**AUTOSTRADA A2 "MEDITERRANEA"
COLLEGAMENTO PORTO GIOIA TAURO GATE SUD CON
AUTOSTRADA A2 - LOTTO 1 E LOTTO 2**

PROGETTO DEFINITIVO

Riscontro alle richieste di integrazioni da parte del MASE - Relazione

ANAS SPA
Autostrada A2 "Mediterranea".
Collegamento Porto Gioia Tauro Gate Sud con Autostrada A2
PROGETTO DEFINITIVO
RISCONTRO ALLE RICHIESTE DI INTEGRAZIONI DAL PARTE DEL MASE
Relazione

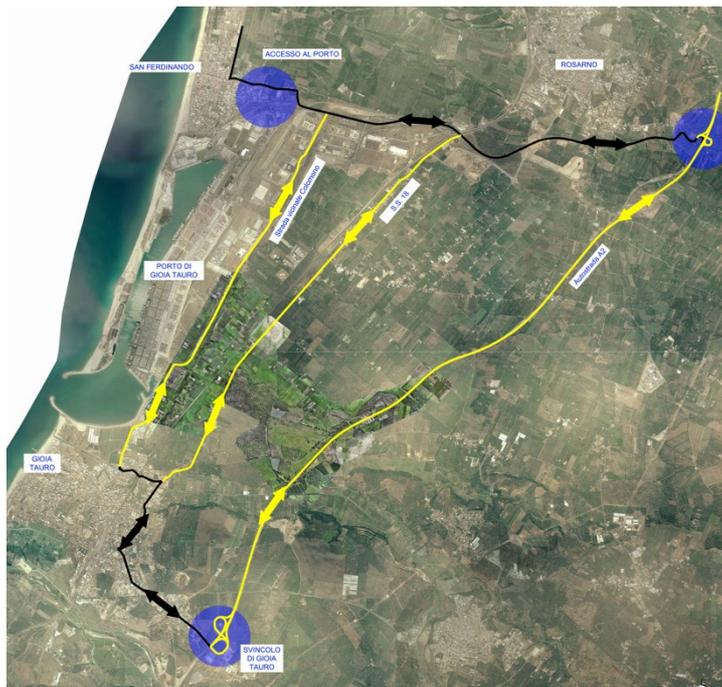
Con riferimento all'elaborato DNSH (mitigazioni cambiamento climatico), integrare le affermazioni generiche secondo cui "la nuova bretella di collegamento comporta una notevole riduzione delle emissioni di carbonio e risulta favorevole alla mitigazione del cambiamento climatico" quantificando l'impronta del carbonio seguendo, ad esempio, la seguente metodologia:

- 1) delimitazione del progetto;
- 2) definizione del periodo di valutazione;
- 3) tipi di emissione da includere;
- 4) quantificazione delle emissioni assolute del progetto (A_b);
- 5) individuazione e quantificazione delle emissioni di riferimento (B_e);
- 6) calcolo delle emissioni relative ($R_e = A_b - B_e$).

Ai fini del calcolo dell'impronta di carbonio sono stati utilizzati gli stessi dati di traffico utilizzati sia per le simulazioni acustiche che per le simulazioni atmosferiche. Per il fattore di emissione relativo alla CO₂, sempre in analogia con le simulazioni delle emissioni in atmosfera, si è fatto riferimento ai dati Copert che hanno permesso di valutare per ogni tipologia di veicolo e per ogni asse stradale considerato nel calcolo le emissioni in termini di g/s.

L'area di riferimento è stata individuata nelle viabilità afferenti all'area di progetto che, in termini di flussi di traffico, sono direttamente interessate e correlate con l'asse di progetto, le stesse viabilità utilizzate per le simulazioni acustiche ed atmosferiche nello SIA, e nello specifico:

- Strada Colomono
- SS 18
- Autostrada A2
- Asse di progetto

Il periodo di riferimento è il 2037, stesso anno utilizzato per le valutazioni acustiche ed atmosferiche, sia per l'Opzione zero che per il Post-operam.
